**IMPIANTO DI PRODUZIONE DI ENERGIA DA
FONTE SOLARE FOTOVOLTAICA CON ACCUMULO
DENOMINATO "SASSARI 01"**

PROGETTO DEFINITIVO

Tav.:	Titolo:
Integr 00a	Integrazioni MiTE

Data	Motivo della revisione:	Redatto:	Controllato:	Approvato:
Giugno 2022	Integrazioni MITE - MIC - Regione Sardegna	STC	FC	WHYSOL-E Sviluppo s.r.l.

Figura 7: Livelli di potenza sonora cabine

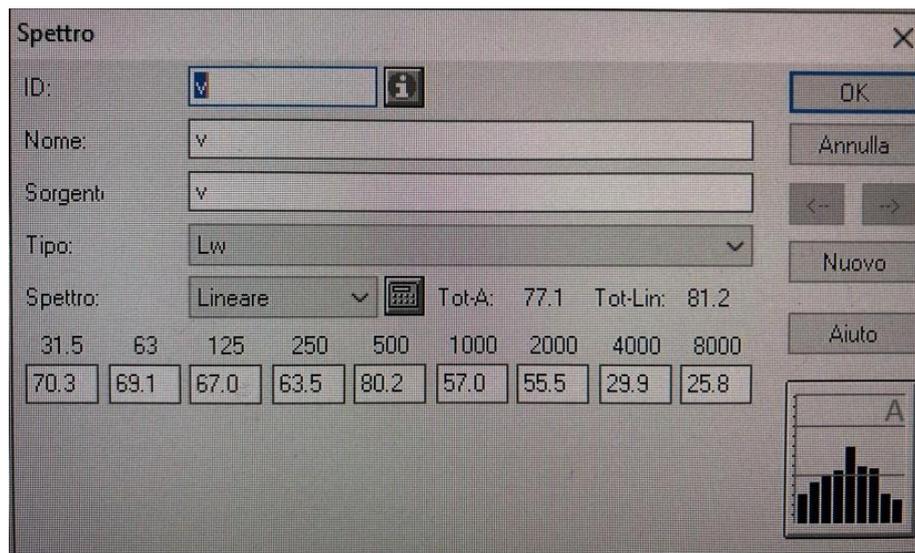
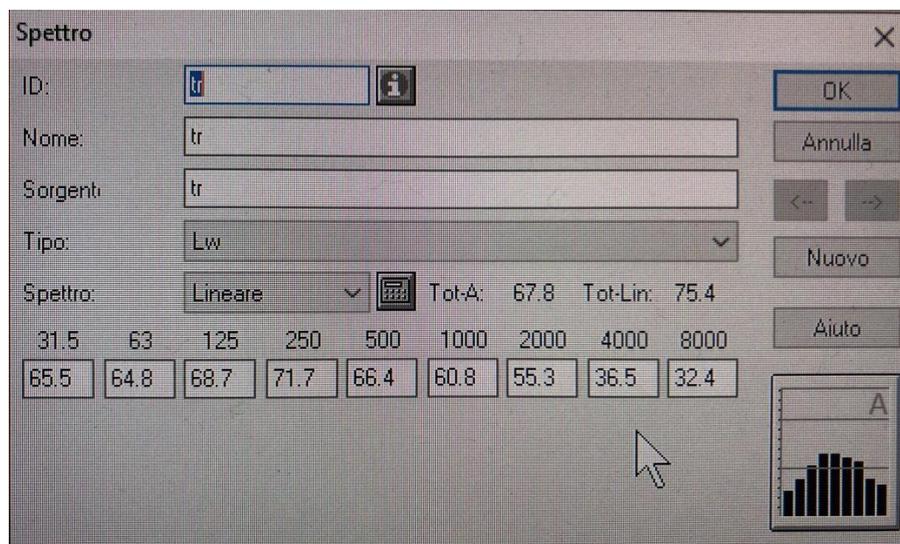
3.1.6. Si chiede di fornire la descrizione del modello di calcolo con indicazione di: configurazione di calcolo, algoritmo di calcolo, parametri di caratterizzazione delle sorgenti sonore considerate e del mezzo di propagazione

Le sorgenti sonore, costituite dai sistemi di raffreddamento degli apparati elettronici delle cabine e dai trasformatori AT/MT, sono state considerate puntiformi in campo libero; il livello di potenza sonora, ponderato A, inserito nel modello di simulazione è stato il seguente:

Cabine di campo LwA = 77,1 Db(A) (Fig. 7 valori in frequenza): calcolato attraverso i dati in frequenza di livello equivalente, ponderato A, misurati a 1 m dalle ventole di raffreddamento, introducendo nel software di simulazione una sorgente puntiforme ed un ricevitore a 1 m, variando la potenza sonora in modo da ricostruire il valore di 64,7 Db(A) misurato;

Trasformatori AT/MT LwA = 67,8 Db(A) (Fig. 8 valori in frequenza): calcolato attraverso i dati di livello equivalente, ponderato A, misurati a 2 m dai trasformatori, introducendo nel software di

simulazione una sorgente puntiforme ed un ricevitore a 2 m, variando la potenza sonora in modo da ricostruire il valore di 49,3 Db(A) misurato.

Nelle figure 7 e 8 si riportano gli spettri di potenza sonora introdotti nel modello di calcolo.
